改善箇所説明図

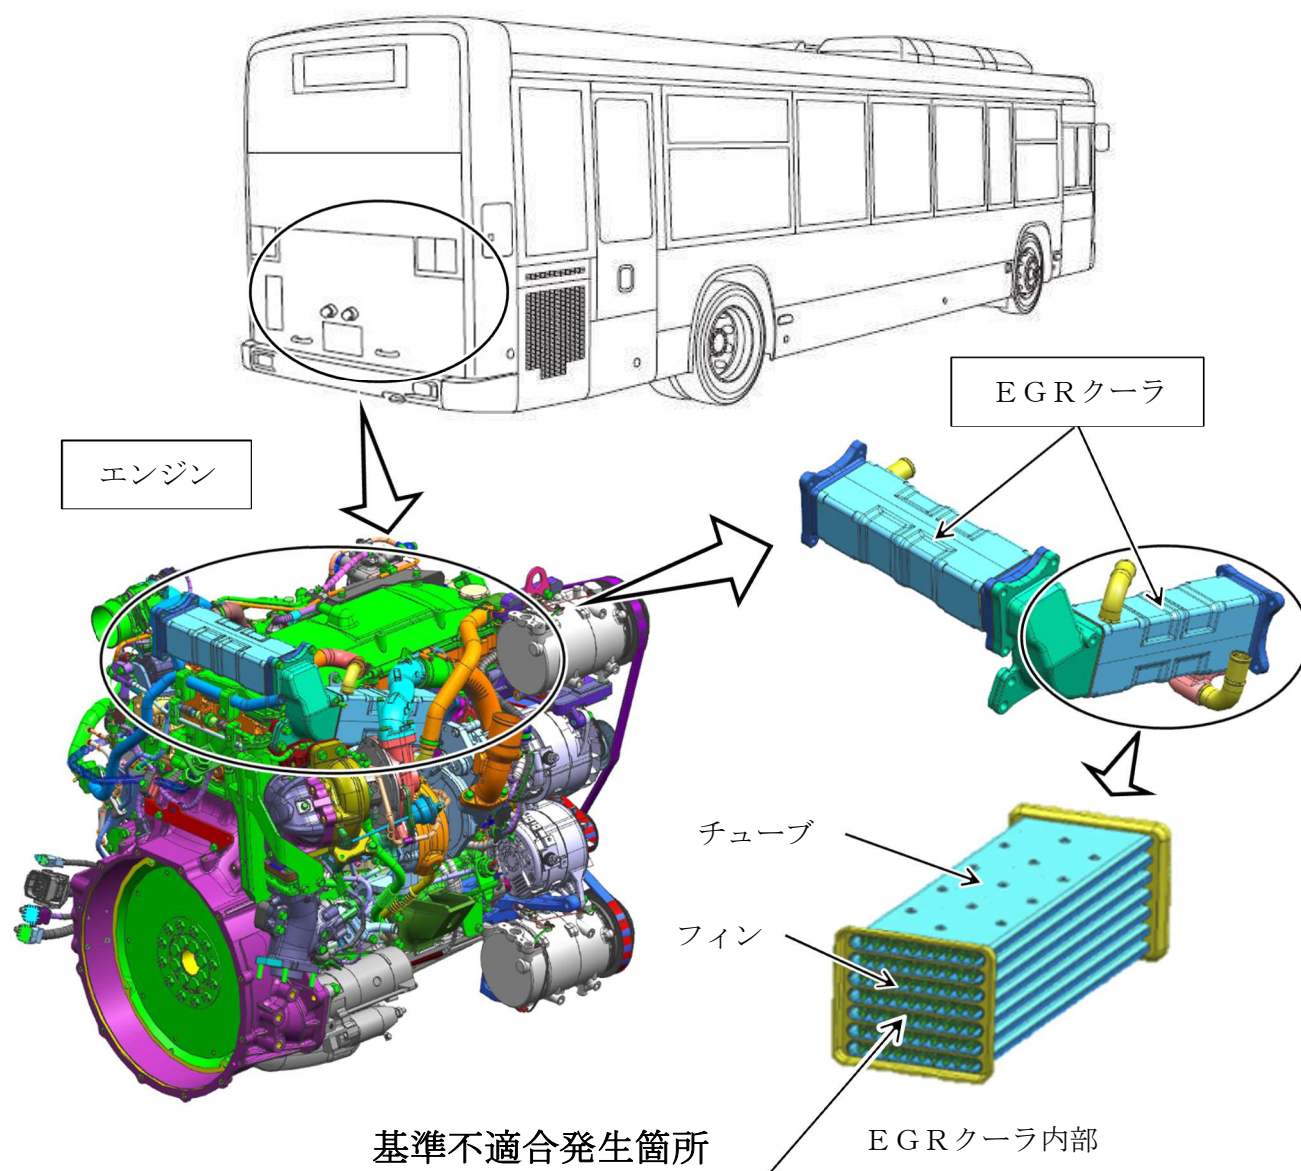
排気ガス再循環装置のEGRクーラにおいて、フィンの材質が不適切なため、排気ガス通路（チューブ）にフィンがろう付けされていないものがある。そのため、そのまま使用を続けると、チューブに亀裂が生じ、冷却水経路に排気ガスが侵入して冷却不良となり、最悪の場合、オーバーヒートに至るおそれがある。

全車両、EGRクーラを良品に交換する。

また、特定の故障コードが確認された場合は、エンジンを交換する。
